**CCR-VIA -- COMITATO DI COORDINAMENTO REGIONALE PER LA  
VALUTAZIONE D'IMPATTO AMBIENTALE**

**Giudizio n° 3689**                      **Del**                      **23/06/2022**  
**Prot. n° 22/145947**                      **del**                      **13/04/2022**

**Oggetto:**                      Ampliamento cava località Congiunti- Collecorvino (PE).

**Tipo procedimento:**                      Verifica di Assoggettabilità a VIA ai sensi dell'art. 19 del D.Lgs. n. 152/2006 e s.m.i.

Planimetria catastale con individuazione della cava in corso e prossima alla conclusione e del perimetro lordo dell'ampliamento progettato (scala adattata.)

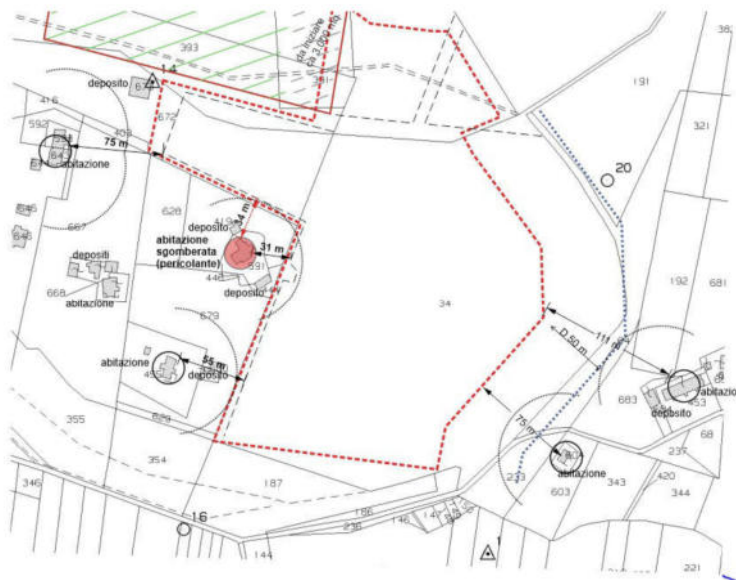
**\* la presente planimetria non è coerente con le altre pubblicate nello SRA, l'area di ampliamento è più grande. Il tecnico individua un perimetro lordo dell'attività ma le distanze vengono prese dal perimetro netto.**

Fonte: T02 - Vincoli e limiti - riproduzione parziale con indicazione della fascia di 150 m ai sensi del D. Lgs. 42 rispetto al limite progettuale

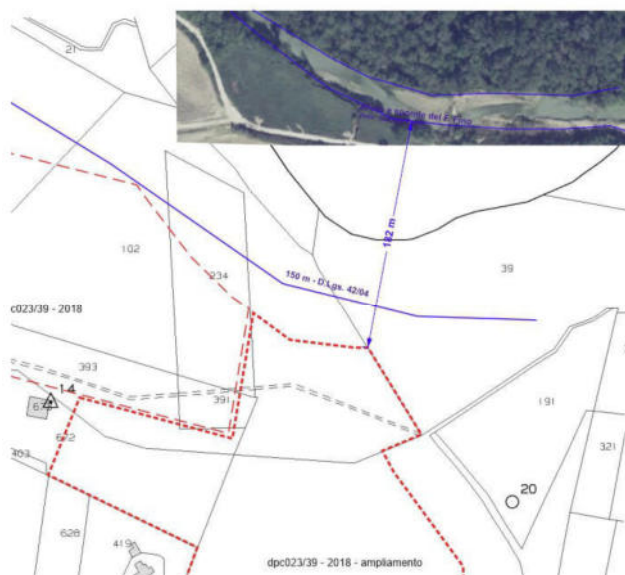
\* La valutazione della distanza dal fiume non viene fatta secondo le modalità stabilite dalla L.R. 18/83.

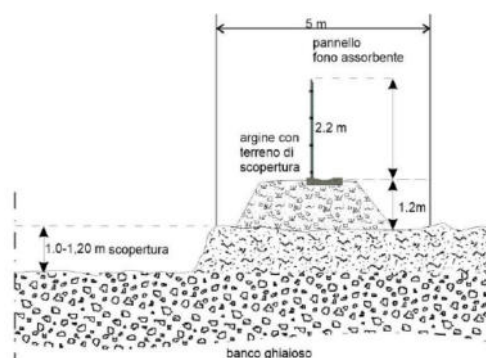
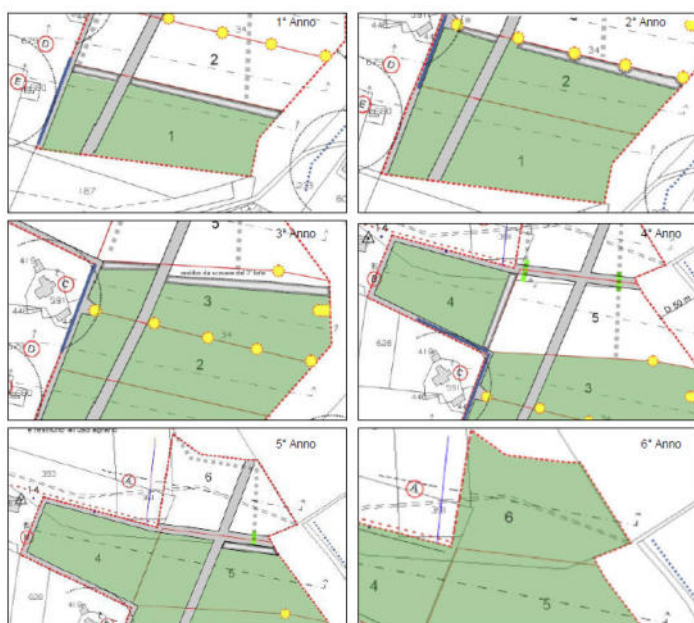
**\* Si rilevano incongruenze tra i dati utilizzati per il calcolo dei viaggi**
